Service Information

22RH532

R74-13

Rectifications to Service Manuals and modifications introduced in accordance with PL01 during production.

Fig. 2

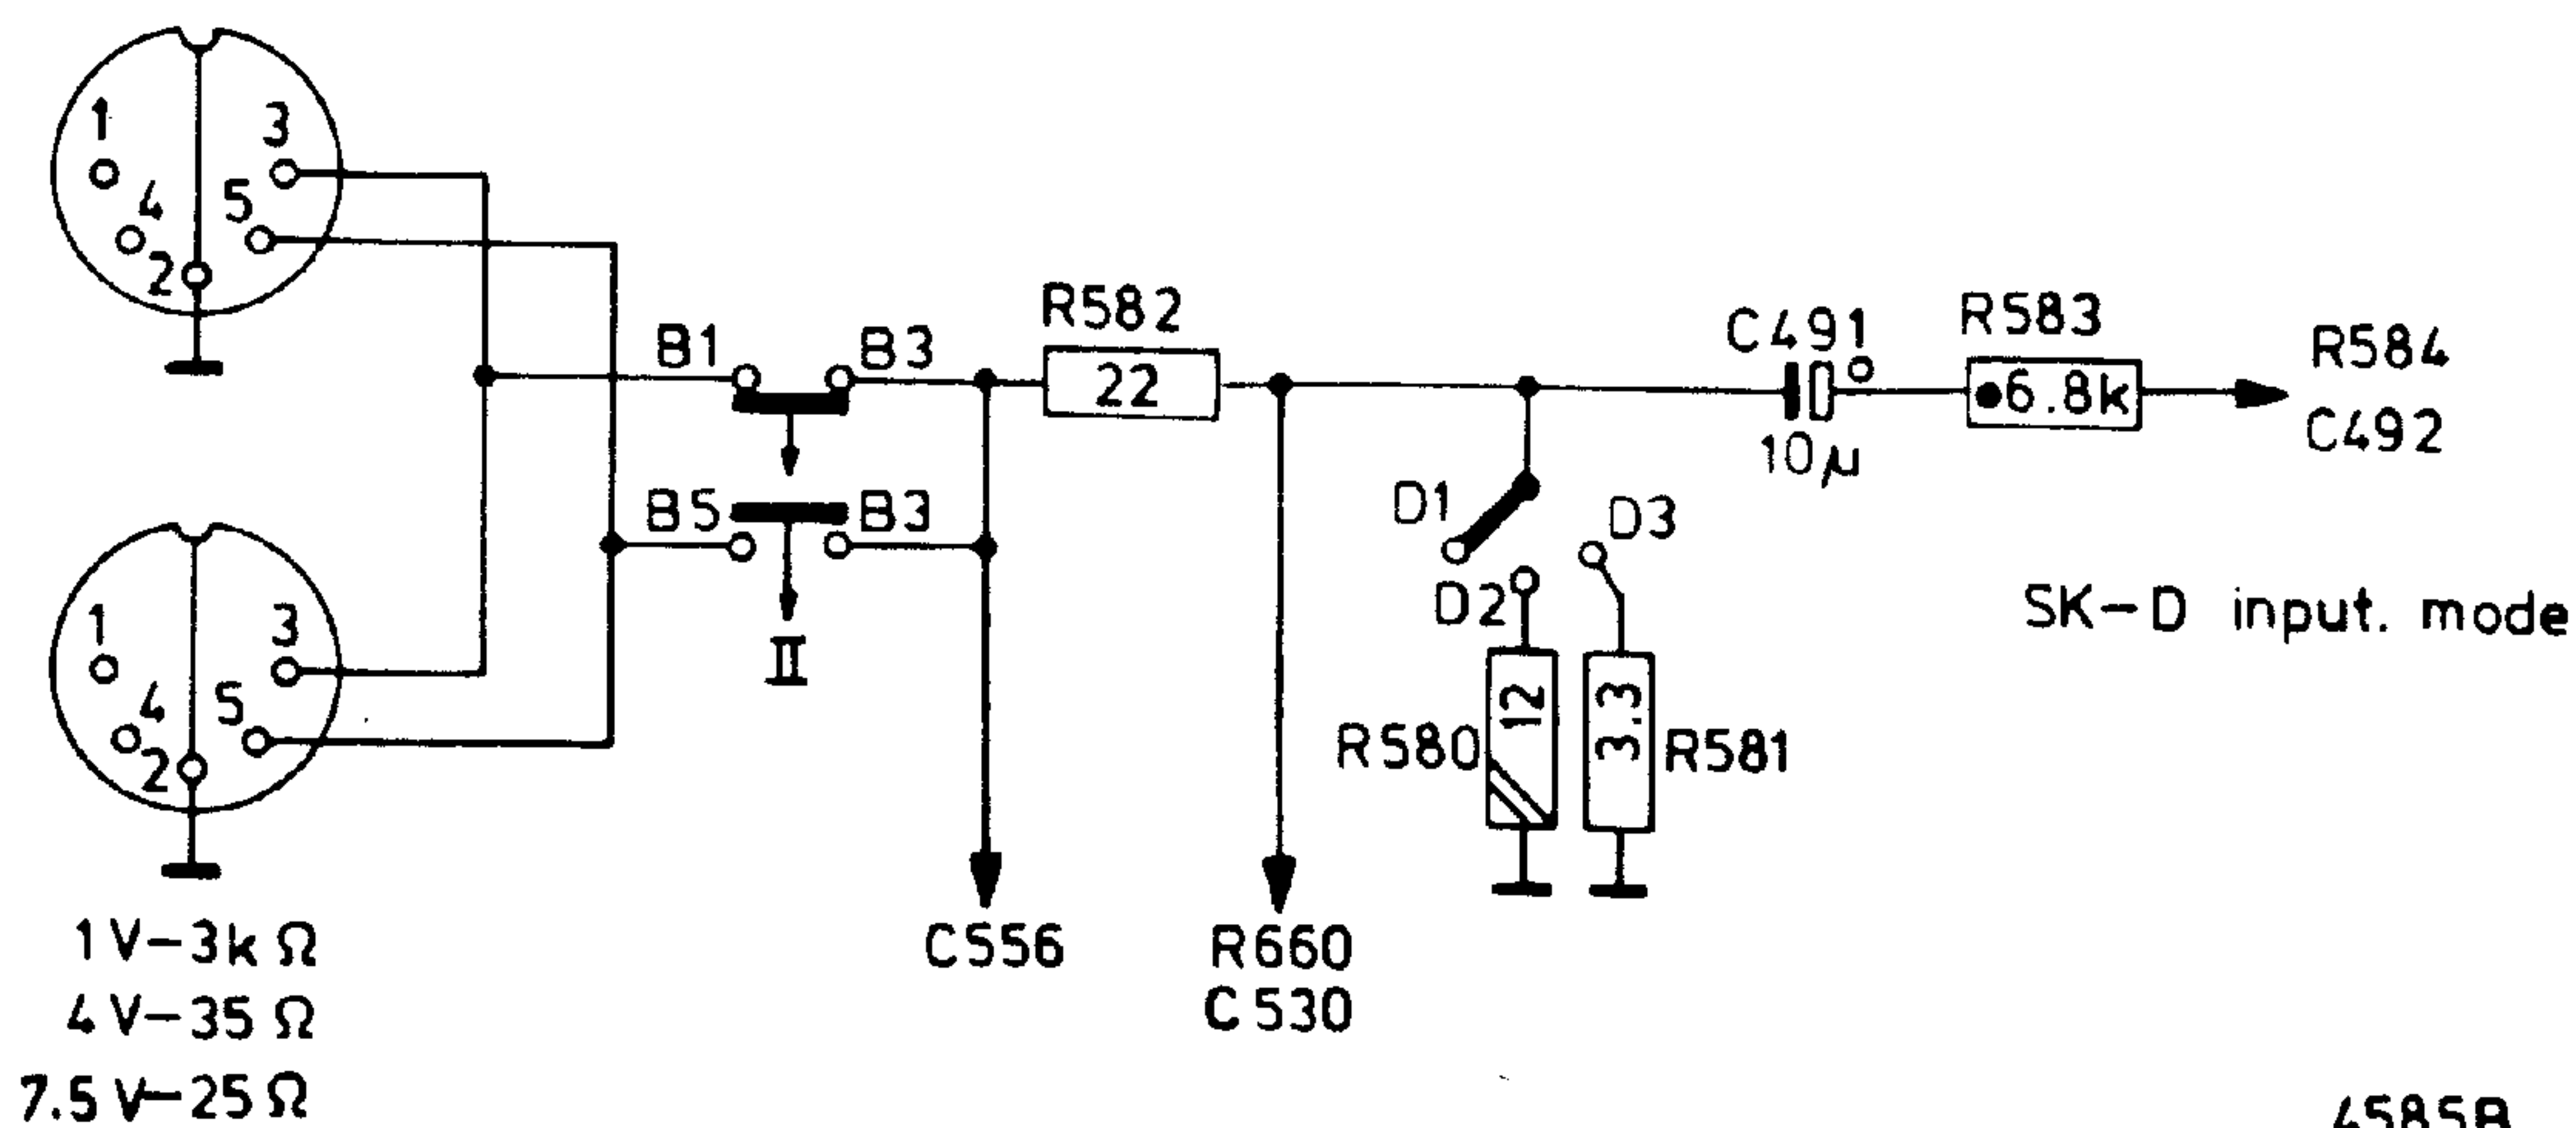
- The input circuit is changed in accordance with Fig. 2.
- R580 (12 Ω \backslash) is to be added.
- The added three-position switch has code number 4822 277 20137.

Fig. 1

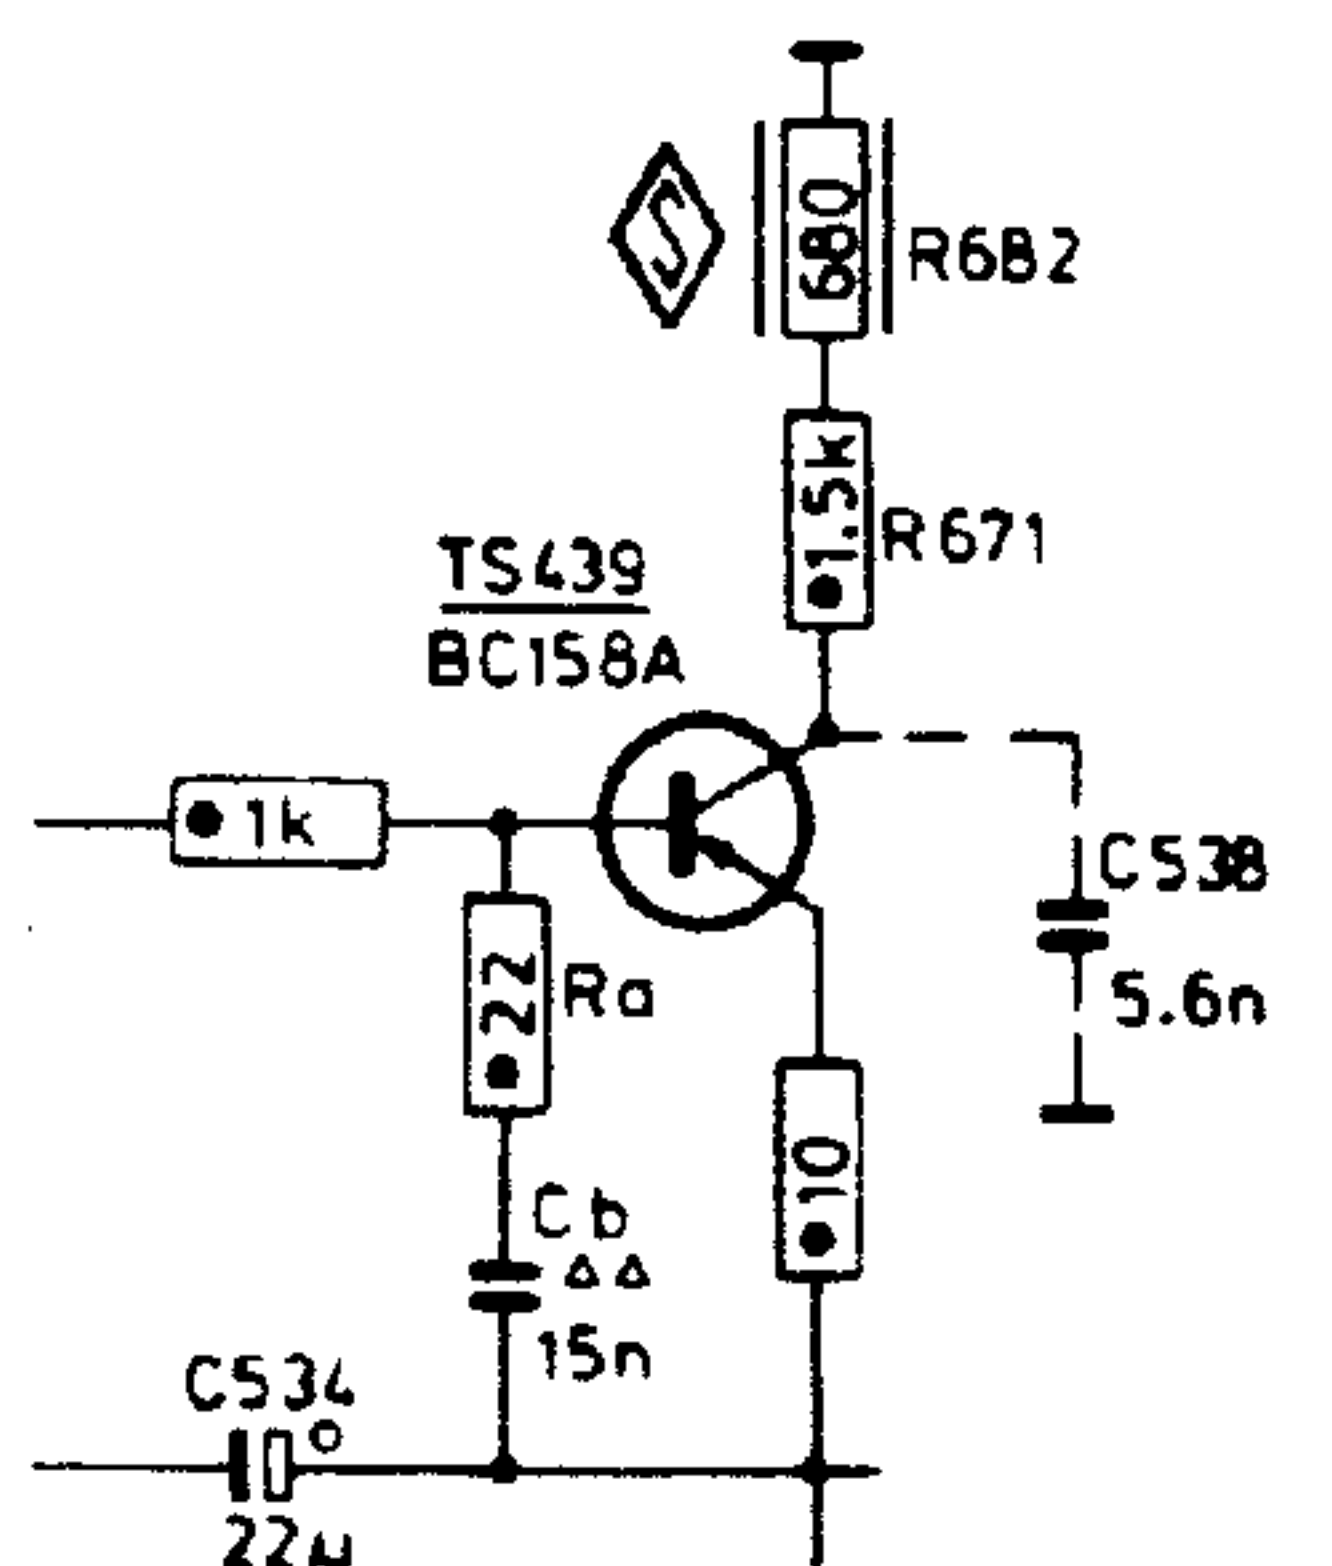
To prevent MW/LF detection, the following changes have been made:

1. C538 has been omitted;
 2. Ra - 22 Ω and Cb - 15nF have been added.
- The last-mentioned components have been soldered direct on the track at the back of the p.c.board.
N.B.: In Service Information R74-47 it is stated under the heading: PL07- point a- that C539 has been changed. This should be: C538.

Fig. 2

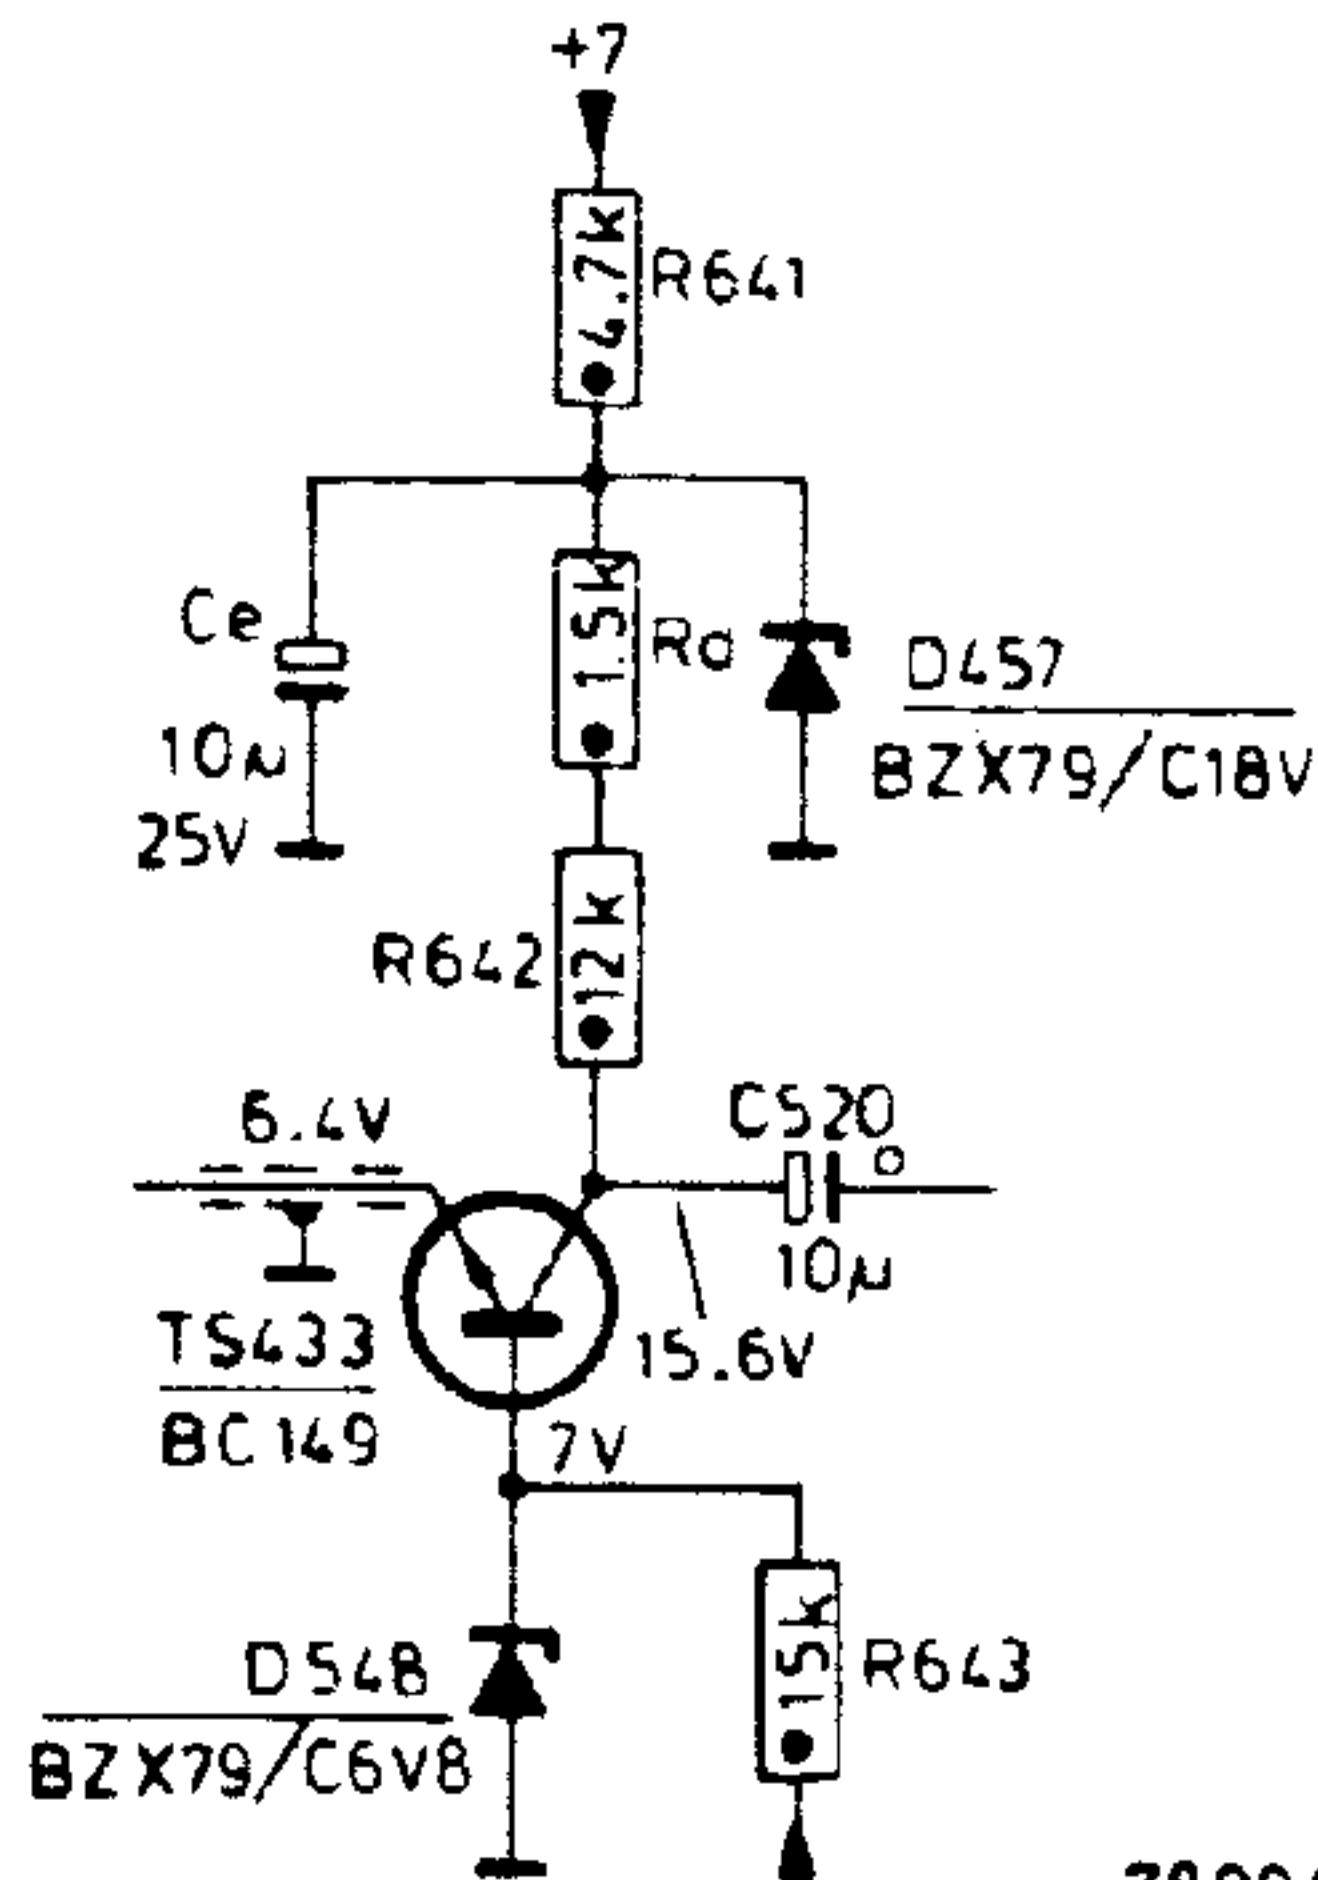
For the same reason as for PL13, resistor Rd (1K5) and elco Ce (10 μ F-25 V) have been added.
